DR.272.4.6.2017

WYJAŚNIENIA ZAMAWIAJĄCEGO

W odpowiedzi na otrzymane pytania dotyczące zapytania ofertowego na „zakup i dostawę znaków drogowych, urządzeń bezpieczeństwa ruchu drogowego oraz konstrukcji wsporczych z przeznaczeniem na drogi powiatowe” Zamawiający udziela następujących wyjaśnień:

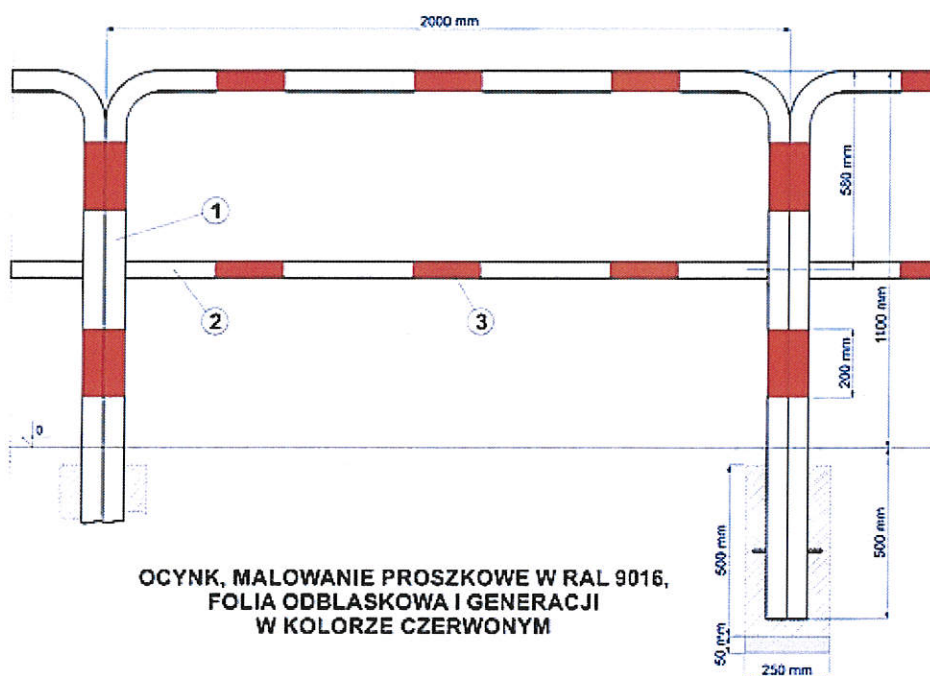
4. W zapytaniu ofertowym "zestawienie asortymentowo-cenowe" w pozycji nr 5, Zamawiający podaje "Barierki ochronne rurowe U-12.

- prosimy o projekt, opis lub foto barierek

Odpowiedź:
